A4 met Vaart !!

Delft, 19 mei 2010
Betreft: OTB A4 Delft-Schiedam
Bijlagen: dwarsprofielen

Waarom zijn de dwarsprofielen van de A4-DS in het OTB zo afwijkend t.o.v. het IODS?

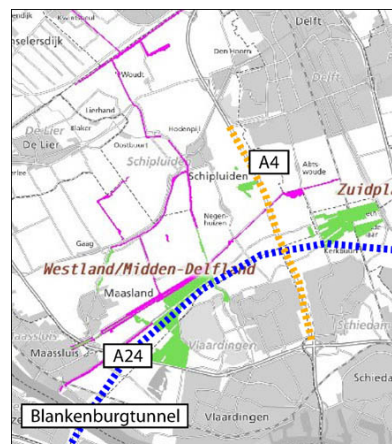
Hij stelde dat de A4 met Vaart slechts 700m. meerwaarde resp. langere lengte t.o.v. de huidige tunnel tussen Schiedam en Vlaardingen zou hebben.

Hierdoor diende deze tunnel (weliswaar hierdoor 'ook de zijne') uitgevoerd te worden in een onbetaalbaar en zeer kostbaar ontwerp n.l. 4 buizen met elk 2 banen. Daardoor werd de A4 met Vaart buiten spel gezet en in een bijzonder ingewikkeld bijna niet te volgen vergelijk getrokken. Namelijk de argumenten blijken niet waar of gelden niet meer; dus de bijbehorende getallen zijn hierdoor achterhaald. Dit is dan ook inmiddels door de minister en zijn diensten erkend en herzien, doch vooral door de veronderstelde vertraging vond men hierin geen aanleiding een grondig objectief vergelijk toe te staan op basis van de huidige plangegevens.
